改善箇所説明図

エアバッグ・コントロール・ユニット

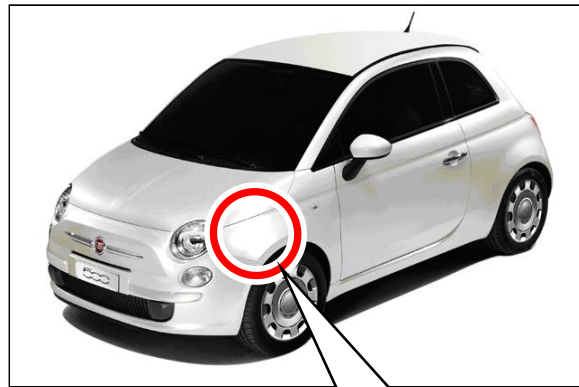
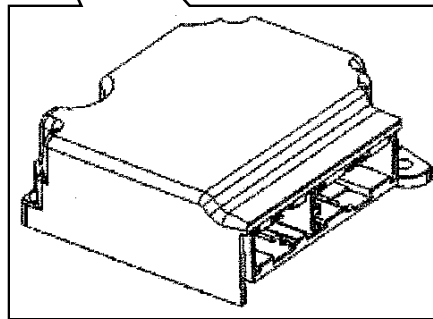
サイドエアバッグにおいて、エアバッグ・コントロール・ユニットのプログラムが不適切なため、側面衝突の際にエアバッグの展開信号を誤って認識し、衝突した側と反対側のサイドエアバッグが展開することにより側面衝突時の乗員保護性能が著しく損なわれるおそれがある。

全車両、エアバッグ・コントロール・ユニットのプログラムを書き換える。
